**0004 Service Information technique**

Concerné :	<b>Joint de couvercle de culasse</b>
Fabricant :	<b>Ford</b>
Type :	<b>Fiesta, Focus, Fusion</b>
Code moteur :	<b>1.25/1.3/1.4/1.6 Ltr. Zetec SE + Duratec 16V</b>

## Couvercle de culasse en alu/ plastique Zetec/Duratec

Illustration 1\_Joint de couvercle de culasse pour les couvercles de culasse en plastique, Réf. Reinz: 71-38086-00, Réf. OE 1 141 575

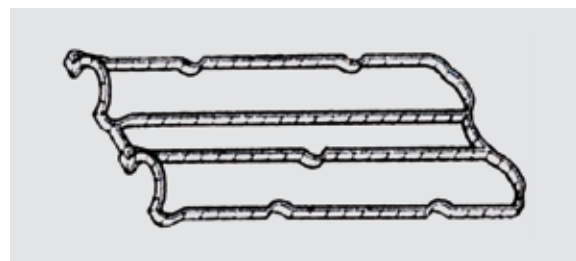
Les kits pour les moteurs mentionnés ci-dessus ont été remplacés par des kits sans joint de chapeau de soupape. Le client peut ainsi commander séparément le joint de couvercle de culasse adapté.

Couples de serrage du couvercle de culasse ALU + plastique:  
 Niveau 1 = 3 Nm, Niveau 2 = 10 Nm
